2号機燃料デブリの試験的取り出しに関する実施計画の
変更認可申請について

2023年11月2日

東京電力ホールディングス株式会社

指摘事項

2-1. DPTEコンテナを取り外す際の基準線量率と設定の考え方

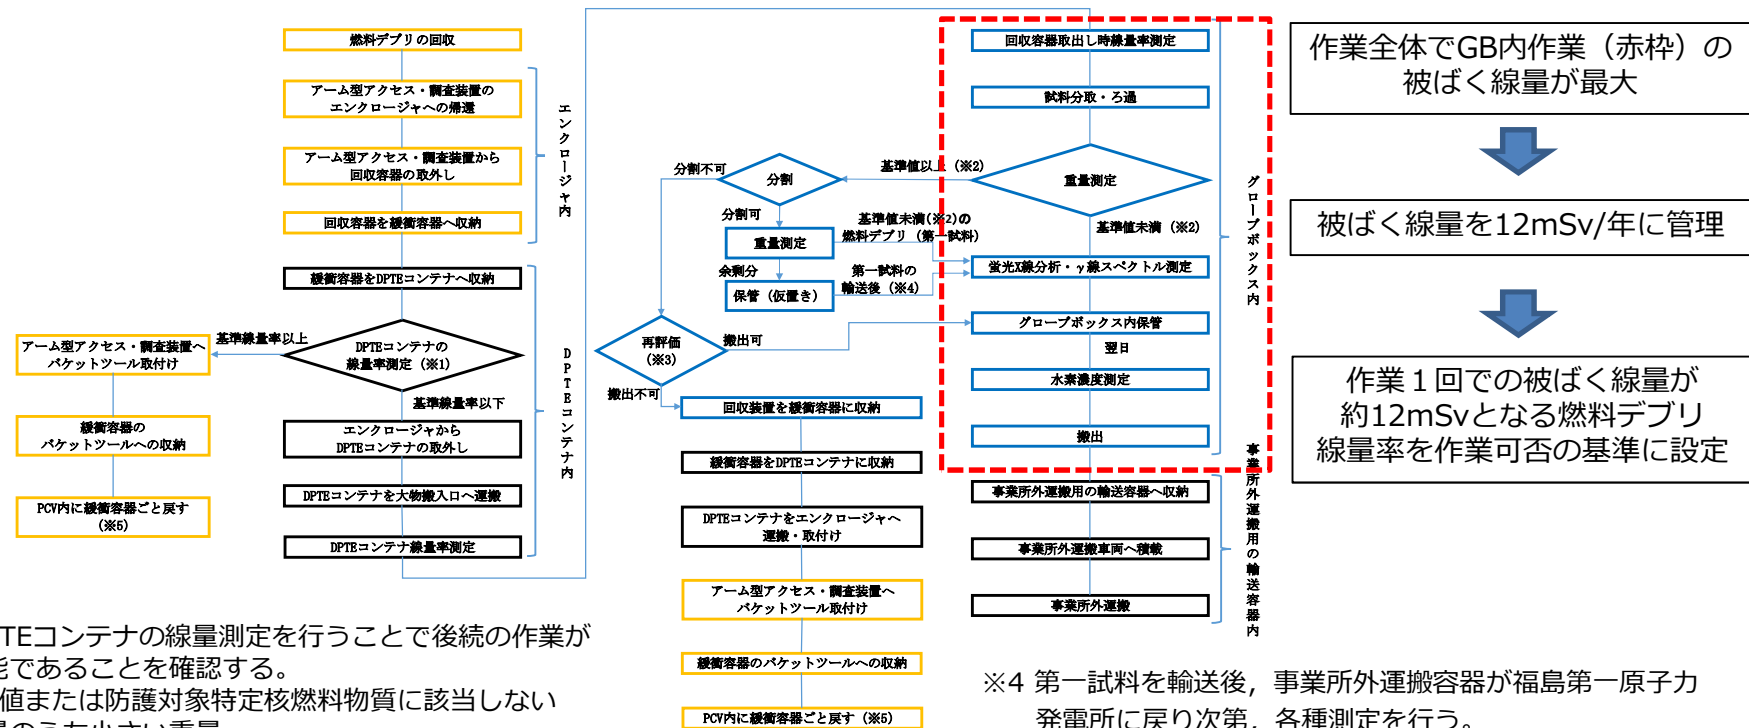
No.	実施日	指摘事項
1	2023.9.11 技術会合	事業所外運搬における一連の作業フローに関して、DPTEコンテナの線量率を測定して基準線量率以上と以下の分岐箇所について、この基準線量率が幾らであるのか、と、その基準線量率を設定した考え方を示すこと。
2	2023.9.11 技術会合	建屋内運搬の被ばく評価を示すこと。
3	2023.9.11 技術会合	大物搬入口の1階から2階に燃料デブリを運搬する際の落下評価の有無について示すこと。例えば、落下するとした場合の評価において、漏えいしてしまった場合の影響評価を行っているのか。もしくは破損しないということであれば破損しないとする考え方や評価を示すこと。
4	2023.9.11 技術会合	ダスト管理エリアの考え方について、例えば使用施設等の基準への適合に関してどのような考え方でエリア設定をされているのか示すこと。
5	2023.9.11 技術会合	臨界評価においてU-235で代表していることの妥当性について説明すること。

- 基準線量率：24mSv/h
 - 作業全体で最大となるGB作業の被ばく線量は12mSv/年を目標に管理（想定する作業量と個人の確認線量を踏まえて目標を設定）
 - 燃料デブリからの線量率が24mSv/h(20cm位置)の場合，作業1回での個人最大想定被ばく線量は11.6mSvであることから，基準線量率を24mSv/hに設定
- 基準線量率の運用方針，作業の見通し：
 - 回収試験の平均回収量1gに対して，1gの燃料デブリからの線量率は約6mSv/h (20cm位置)と想定され，個人最大想定被ばく線量は2.9mSvとなることから，作業は4回程度可能な見込み
 - 基準線量率超過時は作業増員等の作業計画見直しを実施した上で作業可否を判断
